– Notification de sécurité

Dysfonctionnements sur Ysio Max, Luminos dRF Max, Luminos Agile Max, Uroskop Omnia Max avec version de logiciel VE10A à VE10C

Poste technique : [«Poste technique»](#)
Modification : **XP063/14/S**

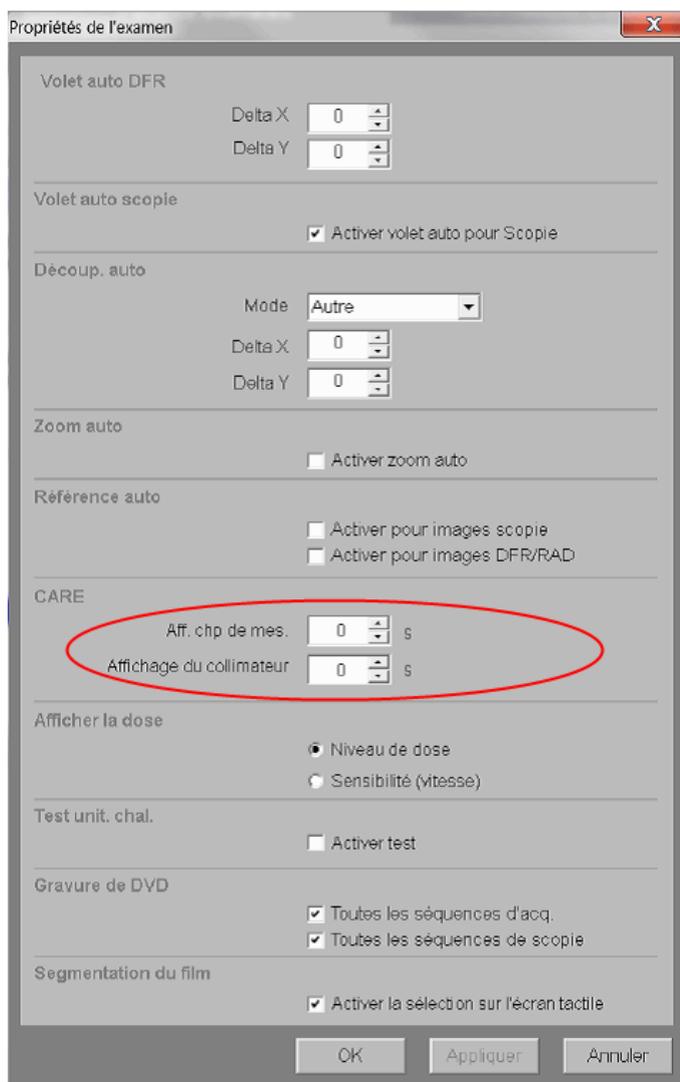
Dans certaines circonstances, l'affichage des marquages (G, D) et des annotations est incorrect lorsque les images ont été transmises au système PACS ou envoyées pour impression/reprographie. Ce problème risque de fausser le diagnostic.

- Veuillez désactiver les paramètres **Measurement Field Display** (Affichage du champ de mesure) et **Collimator Display** (Affichage du collimateur) en réglant les durées d'affichage correspondantes sur **0 s** (modifiable pour les systèmes équipés de l'option « CAREprofile »).

Ce paramètre est accessible en mode **Patient** → **Settings** → **Examination Properties**
(Patient>Configuration>Propriétés de l'examen)
(voir également chapitre 4.9.4 du manuel d'utilisation FLUOROSPOT Compact) :
